改善箇所説明図

基準不適合発生箇所

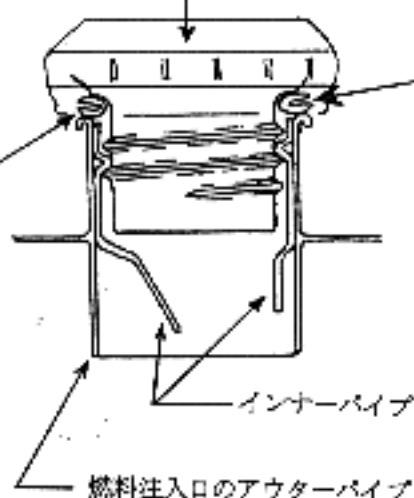
燃料注入口のアウトパイプに嵌合しているインナーパイプの溶接位置に不適切なものがあるため、インナーパイプが燃料フィルターキャップのシールと干渉するものがあり、そのままの状態で使用を続けると、フィルターキャップとアウトパイプの気密性が損なわれ、最悪の場合、当該部位から燃料蒸発ガスが大気に排出するおそれがある。

全車両、当該燃料フィルターキャップを対策品と交換する。

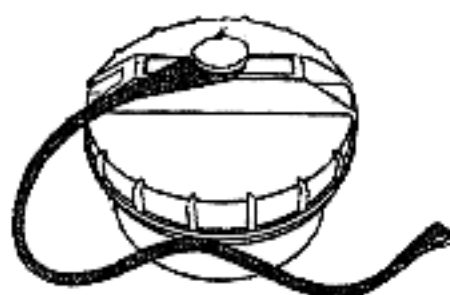
対策前

ストラップがフィルターキャップ中央部についている

対策後

ストラップがフィルターキャップ外周についている
